Samrådsredogörelse Detaljplan för Rio 7 mm i stadsdelen Ladugårdsgärdet, Dp 2017-18576

Sammanfattning

Sammanställning av olika studerade fotavtryck och placeringar och i förhållande till Fyrtalet.

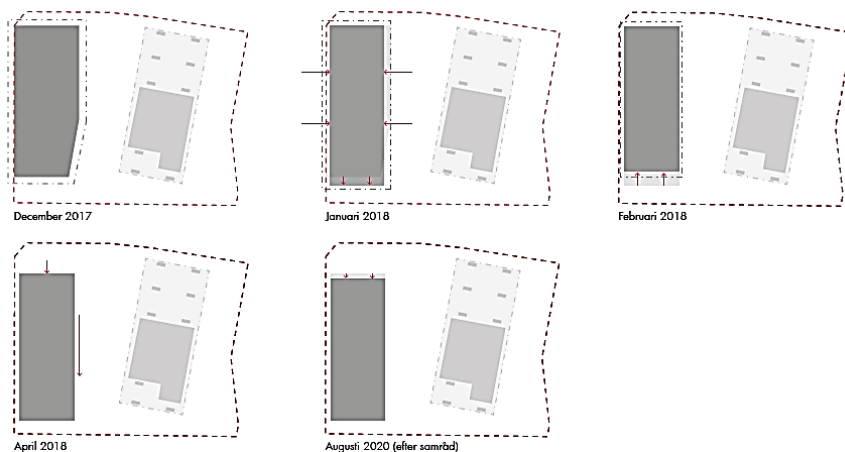
Länsstyrelsen rekommenderar att förslaget bearbetas för att den befintliga byggnadens synlighet i stadsrummet tas tillvara ytterligare för att uppfylla kraven i 2 kap. 6 § PBL och 8 kap. 9 § PBL.

Skönhetsrådet tillstyrker förslag till detaljplan med erinran om att förslaget behöver bearbetas så att Fyrtalet ges ett större respektavstånd. Skönhetsrådet anser att det föreslagna studentbostadshuset är väl gestaltat med robusta materialval i form av tegel, varmgrå fasadklinker och röda fönsteromfattningar. Byggnaden orienterar sig mot Värtavägen och sluter gaturummet i enlighet med den nya planeringsfilosofi för gatan som kommit i uttryck i de omkringliggande kvarteren Smedsbacken, Ordonnansen och New York. Trots logiken i detta förhållningssätt riskerar mötet mellan planeringsideal på fastigheten Rio 7 bli för kraftfullt om den nya byggnaden tillåts krypa för nära den befintliga. Möjligheten att uppleva Geisendorfs, delvis på pelare svävande byggnadsvolym, riskerar att gå förlorad. Rådet anser det möjligt att pröva ett nytt studentbostadshus på platsen, men ser det som en förutsättning att ett större respektavstånd ges till Fyrtalet så att den fortsatt utgör en

Under planarbetets gång har olika höjder och fotavtryck studerats för att på bästa sätt anpassa den nya studentbyggnaden till norra Gärdets omgivande bebyggelse men framförallt till Fyrtalet och närmiljön vid korsningen Värtavägen och Sandhamnsgatan.

Ett första förslag från december 2017 bestod av en bredare volym med direkt placering mot Värtavägen och med en avfasad del av den södra fasaden så att den löpte parallellt med Fyrtalets långsida.

Därefter (januari 2018) kortades tre sidor av byggnaden medan den förlängdes mot söder. Senare (februari 2018) provades att skjuta tillbaka volymen i söderut i jämnhöjd med Fyrtalets södra gavel. Volymen var nu placerad i jämnhöjd i vinkel med Fyrtalet och parallellt med Värtavägen. Våningsantalet bestod i det här läget av totalt sju våningar. Den nya byggnaden bedömdes dock skymma Fyrtalet för mycket och behövde anpassas ytterligare. Vyer mot Fyrtalet från tunnelbanan och korsningen Värtavägen-Sandhamnsgatan bedömdes vara särskilt viktiga att beakta. Utifrån den här aspekten sköts hela byggnaden söderort och kortades i norr för att exponera större del av Fyrtalet och pelarmotivet. I stället justerades höjden till 8 våningsplan med en indragen teknikbyggnad på taket. En utökad byggnadshöjd bedömdes sett till platsens kulturmiljövärden och stadsbild vara genomförbar.

Enligt samrådsförslaget som hålls i maj-juli 2020, bedömdes att även detta förslag skulle skymma Fyrtalet för mycket, varvid byggnaden kortades med ytterligare en meter. Detta för att skapa

mer luftighet i gaturummet och därför ta den befintliga byggnadens synlighet i stadsrummet tillvara ytterligare. Se bilden nedan.

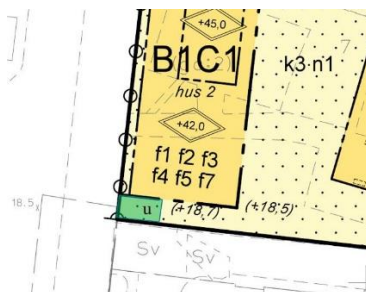
I dagvattenutredningens kapitel 5.3 används flera metoder för att beräkna fördröjning inom fastigheten. I Stockholms stad gäller åtgärdsnivån (20 mm).

En generell synpunkt på dagvattenutredningen är att den tar för liten hänsyn till omgivande ytor inom samma avrinningsområde som planen ligger inom. Detta gör att man inte utrett närliggande ytor som kan påverka, eller påverkas av, dagvattensituationen inom planområdet. Särskilt framträdande är detta för den del av planens yta som inte ingått i dagvattenutredningens beräkningar eller studieområde (den del av planen där befintlig bebyggelse ska förbli densamma har uteslutits ur utredningen). Hela planområdet ska dock ingå i en dagvattenutredning eftersom hela planens yta bör bedömas. Även om ingen ny byggnation ska prövas i del av planen bör ändå förslag till uppdaterad dagvattenhantering undersökas för att se om befintlig dagvattensituation möjligen kan förbättras. Dock gäller inte att dessa ytor behöver omfattas av stadens åtgärdsnivå

Dagvattenutredningen och planbeskrivningen har reviderats enligt SVOA:s synpunkter. Om så erfordras kommer SSSB att anordna tryckstegringspump i senare skede, utanför planen.
